Změnový list číslo		171C
Identifikace akce		
Název akce:	Výstavba Multifunkční sportovní a kulturní haly v Brně	
Číslo akce SMVS:	-	
Objednatel:	I. Statutární město Brno II. ARENA BRNO, a. s. III. Brněnské komunikace a.s. IV. Teplárny Brno, a.s.	
Zastoupen:	Objednatелеm	
Zhotovitel:	HOCHTIEF CZ a.s., Plzeňská 16/3217, 150 00 Praha 5	
SPST:	Společnost INVIN, RUBY, INFRAM a CM	
Projektant:	Projektová dokumentace 1 - Arch.Design, s.r.o. a A PLUS a.s. Projektová dokumentace 2 - PK OSSENDORF s.r.o.	
Předmět změnového listu		
Specifikace prostoru pokladny v nové pozici - 1.R2.001, 1.NP osa F-G/27-28 část CHL		
Část díla dotčená změnovým listem		
(objednatel ARENA - část NSA)		
SO 101 Hala - D.1.4.03 - CHLAZENÍ (CHL)		
Popis změny, popis technického řešení		
Původní řešení dle smluvní (tendrové) dokumentace :		
Provedení prací na profesi chlazení (CHL) podle Projektové dokumentace 1.		
Nové řešení :		
Změnou dochází k provedení úprav a doplnění rozvodů a prvků CHL v prostoru 1.R2.001. Tento změnový list řeší pouze změny v profesi CHL, ASŘ a ostatní profese nezbytné pro přípravu prostoru užívání jako pokladny budou řešeny samostatnými změnovými listy.

ZL 171C - Specifikace prostoru poklad

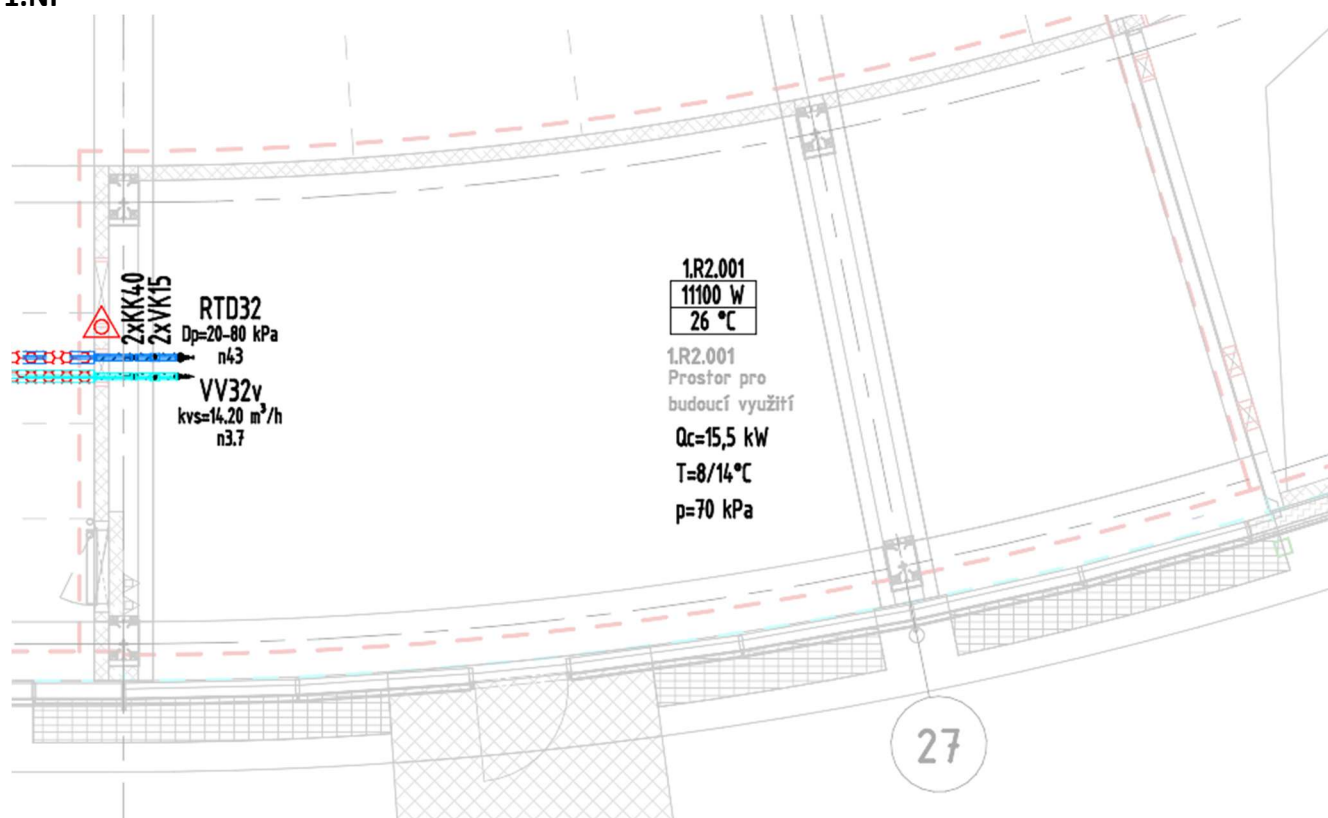
Důvod změny: Fit-out prostoru dle zadání Investora:
Chlazení prostoru pokladny a kanceláře - Ti=26°C, 16 m2/os, 1x PC/os

PŮVODNÍ ŘEŠENÍ:

NOVÉ ŘEŠENÍ:
